Reykjavík, 28. ágúst 2025 HV
USK25050334

Thorsvegur 1– Byggingarleyfisumsókn

Loftmynd

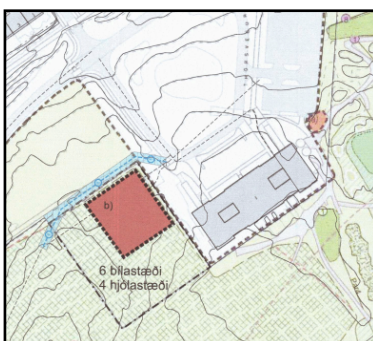
Samkvæmt teikningum eru mön og girðing staðsett yfir núverandi göngustíg þá þarf að laga. Skila þarf inn skýringarmyndum sem sýna nýbyggingu við hlið Korpúlfsstaða. Sneiðingar og útlitsteikningar þurfa að sýna samhengi milli bygginganna. Það er ekki nóg að vera með loftmynd heldur þarf að bæta við ásyndarmyndum sem sýna vel hvernig þetta mun líta út. Einnig þurfa lóðarteikningar að sýna skipulag bílastæða, hjólastæða, efnisgeymslu og hæðarsetningu lóðar eins og getið er um í skilmálum deiliskiplags.

- Uppfæra þarf lóðateikningu samanber umsögn. Einnig þarf að bæta við ásyndar- og skýringarmyndum sem sýna samhengi milli Korpúlfsstaða og fyrirhugaðrar vélaskemmu.
